窒素供給ライン及び硝酸供給ラインの設置概要

(1) 低レベル廃棄物処理建屋 窒素供給ライン設置

(2) 低レベル廃棄物処理建屋 硝酸供給ライン設置

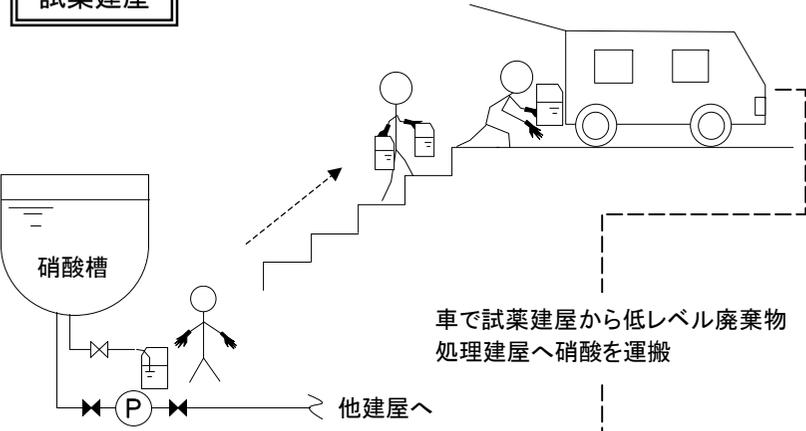
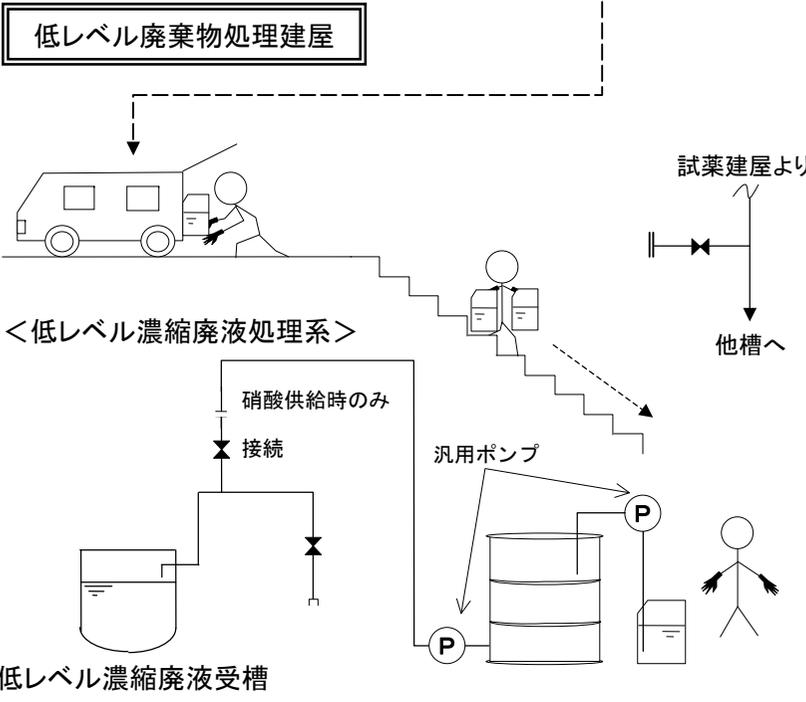
変更前	変更後	主な改造の内容
<p style="text-align: center;">< 廃溶媒処理系 ></p>	<p style="text-align: center;">< 廃溶媒処理系 ></p>	<p>廃溶媒処理系は使用済の廃溶媒を調整槽において消石灰と混合し、熱分解装置へ供給して分解する設備である。調整槽への消石灰供給配管内面の結露が消石灰を付着・堆積させることによる閉塞を防止するため、点検・清掃が必要であった。消石灰の付着・堆積の原因となる結露を防止するため消石灰供給配管内に常時窒素を送気するよう窒素供給ラインを設置する。</p>

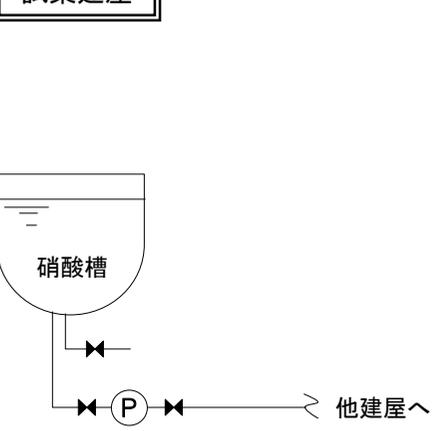
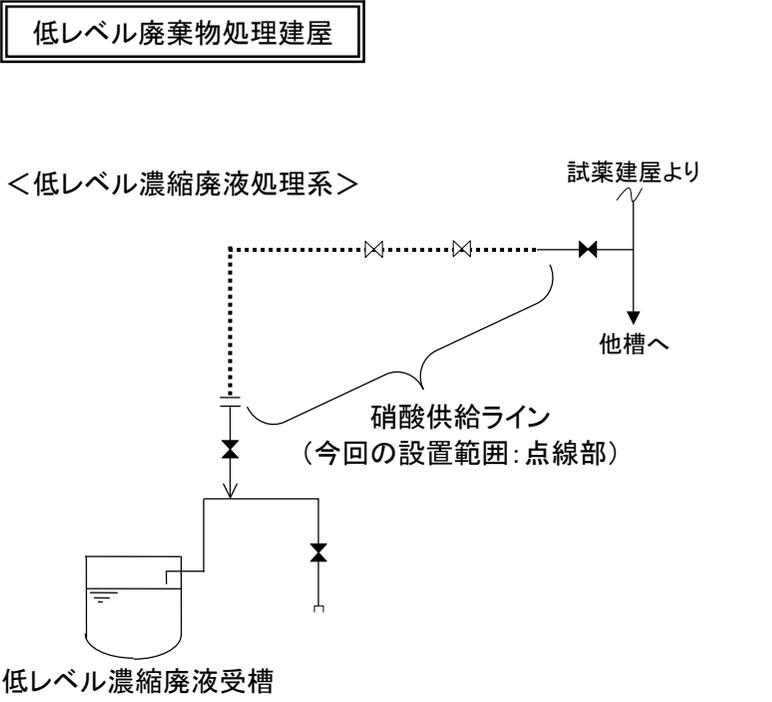
変更前	変更後	主な改造の内容
<div data-bbox="174 228 344 288" style="border: 1px solid black; padding: 2px; width: fit-content;">試薬建屋</div>  <p>車で試薬建屋から低レベル廃棄物処理建屋へ硝酸を運搬</p> <p>他建屋へ</p> <div data-bbox="174 715 533 775" style="border: 1px solid black; padding: 2px; width: fit-content;">低レベル廃棄物処理建屋</div>  <p>試薬建屋より</p> <p>他槽へ</p> <p>硝酸供給時のみ</p> <p>接続</p> <p>汎用ポンプ</p> <p>低レベル濃縮廃液受槽</p> <p><低レベル濃縮廃液処理系></p>	<div data-bbox="1010 228 1180 288" style="border: 1px solid black; padding: 2px; width: fit-content;">試薬建屋</div>  <p>他建屋へ</p> <div data-bbox="1010 715 1368 775" style="border: 1px solid black; padding: 2px; width: fit-content;">低レベル廃棄物処理建屋</div>  <p>試薬建屋より</p> <p>他槽へ</p> <p>硝酸供給ライン (今回の設置範囲: 点線部)</p> <p>低レベル濃縮廃液受槽</p> <p><低レベル濃縮廃液処理系></p>	<p>低レベル濃縮廃液処理系は、低レベル濃縮廃液を低レベル濃縮廃液受槽で硝酸により中和し、乾燥装置へ供給して粉体化する設備である。</p> <p>中和用の硝酸は、試薬建屋にて硝酸槽からポリタンクへの拔出し、試薬建屋から低レベル廃棄物処理建屋へ運搬後、汎用ポンプを使用して低レベル濃縮廃液受槽へ供給している。</p> <p>中和用の硝酸を低レベル濃縮廃液受槽へ配管で供給できるように、硝酸供給ラインを設置する。</p>
